Rv.80 Vestmyra-Klungset

Uavhengig kontroll – omfang av grunnundersøkelser

2014-09-04 Oppdrags-rapport nr.: 5144369 RIG-01

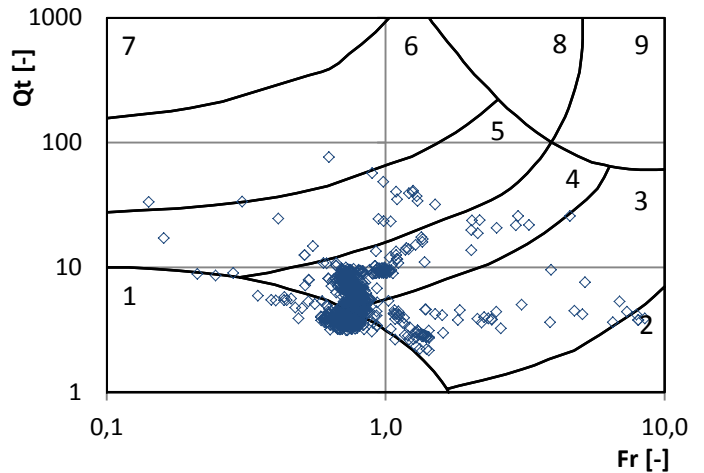
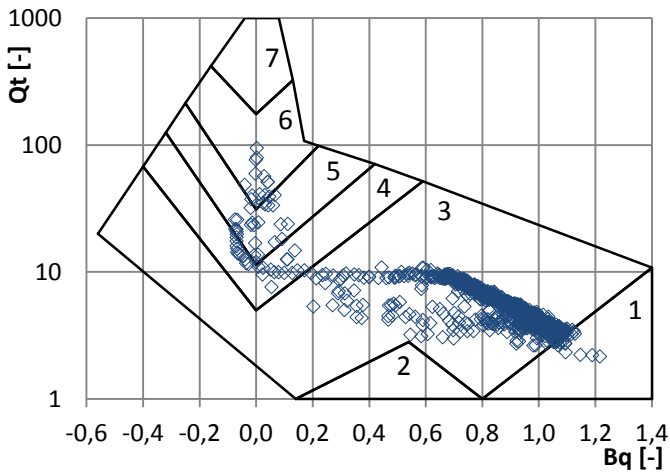
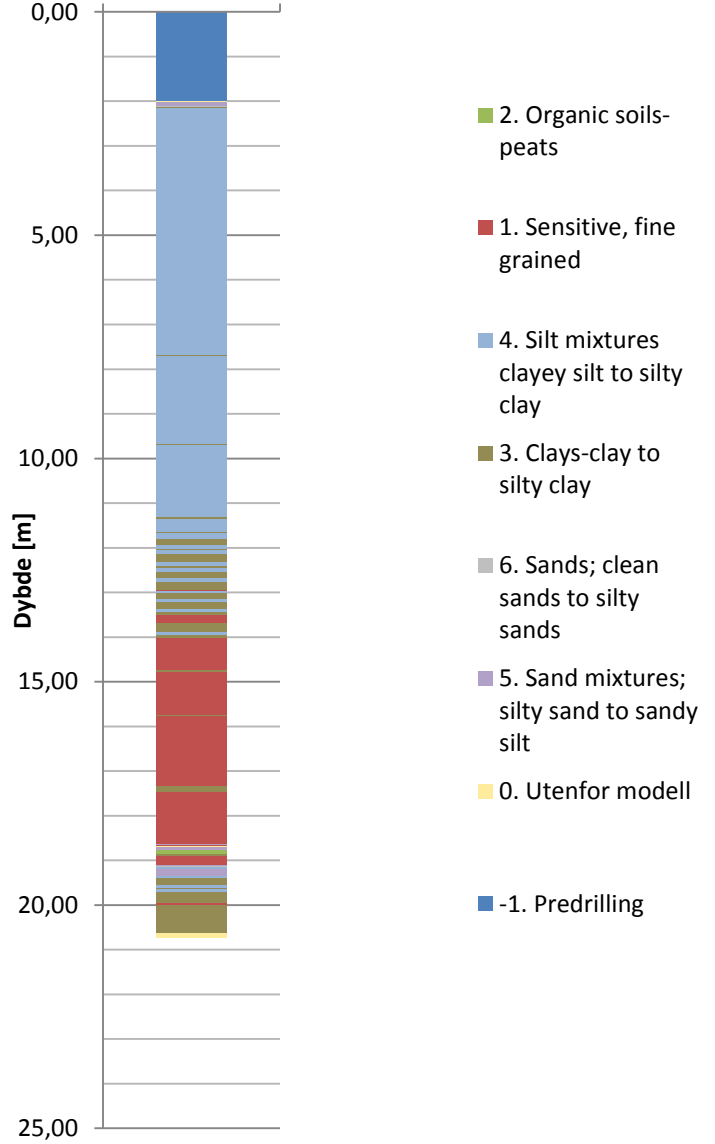
5	<p>Pr. 440 – sideveg Tilknytningspunkt ikke vist på profil (tegning V18). Hvis krysset ikke har en knekk i asfalten vil dette bety litt høyere/(større) fylling enn vist på tegning (litt avhengig av vegtypen hvor stor effekt dette vil ha).</p> <p>Vingeboring i ~30m avstand fra planlagt tilknytningspunkt viser udrenert skjærfasthet ned mot 10kPa.</p> <p>Vi har ikke utført beregninger i dette profilet men vurderer det som en mulighet at stabilitetsberegninger i/rundt dette profilet kan være utfordrende basert på resultater presentert i rapporten.</p>	Lukket
6	<p>Pr. 500 – Vegfylling og undergang GSV Meget viktig punkt på delstrekningen som vil ha en høydeforskjell (fylling/skjæring) på >5m. I tillegg er det heller ikke tydelig presentert (i planen) hvordan GSV langs hovedvegen skal avsluttes mot undergangen («stopper» i Pr. 550)</p> <p>Det er ikke definitivt påvist kvikkleire i akkurat dette området (sprøbruddmateriale i Pos. W923A-85 påvist med ving) men tolkning av CPTu i pos 782-001C gir sterke indikasjoner om sensitiv grunn (se Figur 1). Vi er ikke sikker på om det her skulle benyttes reduksjon i aktiv skjærfasthet på grunn av sprøbruddmateriale, men uansett vil høydeforskjellen og grovestimert skjærfasthet (CuA ~30-90kPa) kunne føre til stabilitetsmessig utfordring.</p> <p>Enkel sammenstilling av enaks/konus fra Pos. W923A-77 (CuD~15-30kPa)</p>	Lukket

<p>mot $C_{U_{cptu}}$ i Pos. 782-001C gir også etter vår mening noe forskjellige parametere.</p> <p>Vi etterspør en tilbakemelding om prosjekterende vurderer grunnlaget tilstrekkelig for stabilitetsvurderinger i området rundt planlagt undergang til begge sider av vegen.</p> <p>Området er klart stabilitetsmessig utfordrende, men dette gjelder lokalstabilitet og ikke så mye områdestabilitet. Mener at vi burde ha tilstrekkelig med undersøkelser for å vurdere byggbarhet og arealbehov samt å kunne anslå kostnader på reguleringsplannivå.</p> <p>Tilsvar akseptert.</p>	
7	<p>Definisjon av sprøbruddmateriale Under tabeller som viser hvor kvikkleire/sprøbruddmateriale er påvist står det hvordan sprøbruddmateriale og mulig sprøbruddmateriale er definert. Denne definisjonen stemmer ikke med det som er presentert i NVE veileder – dette gjelder alle slike tabeller i rapporten.</p> <p>Skrivefeil, er rettet opp i rapportteksten</p> <p>Tilsvar akseptert – punkt vurderes lukket uten forbehold.</p>	Lukket
